ZDP.11.272.10.2022

Dotyczy postępowania pn.: „Przebudowa drogi pow. nr 2408C Niestronno-Mogilno wraz z budową ścieżki pieszo-rower.(od dr. gm. w Padniewku do prz. kolej. w Mog.) od km 7+820-10+173 długość 2,353 km”

Odpowiedź na pytanie do treści SWZ

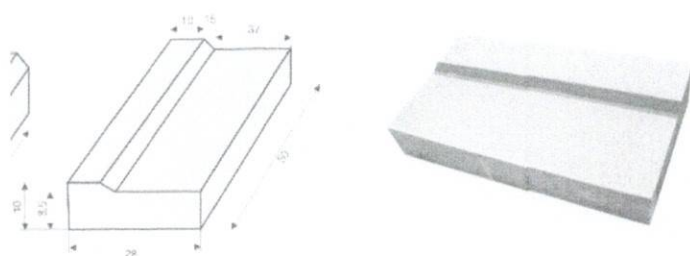
Prosimy o przekazanie zdjęcia, rysunku, szczegółu konstrukcyjnego korytka ściekowego płaskiego jakie należy zamontować na długości 1.102,00 m.

Korytka ściekowe płaskie betonowe, szerokość 28 cm, wysokość od strony jezdni 10 cm, wysokość od strony krawężnika 8 do 8,5 cm (w zależności od producenta), długość 50 cm.
